改善箇所説明図

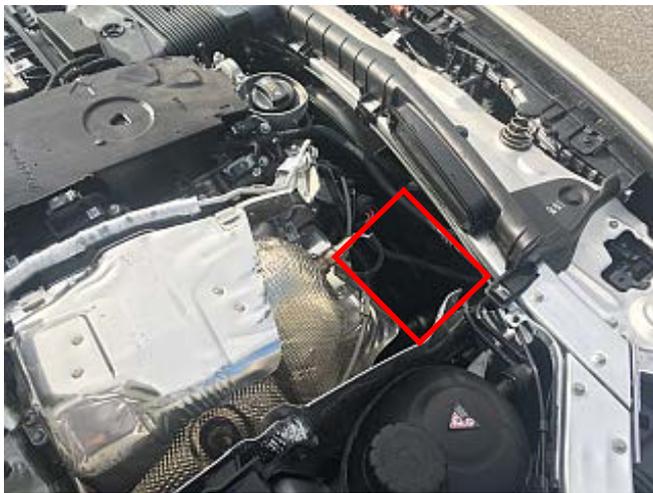
不具合発生箇所

電動クーラントラントポンプ
の電気配線

エンジンファン

注: は電源配線の配索を変更する部位を示す

エンジンの電動クーラントラントポンプにおいて、電源配線の配索が不適切なため、当該配線がエンジンファンに接触することがある。そのため、当該配線が断線し、電動クーラントラントポンプや 48V 電気システムが作動停止して、最悪の場合、エンジンがオーバーヒートする、または、エンジンを停止させると再始動できなくなるおそれがある。

改善の内容

全車両、電動クーラントラントポンプの電源配線の配索を変更する。なお、電源配線に損傷がある場合は、修理を行う。

識別 : 車台番号の付近に黄色ペイントを塗布する
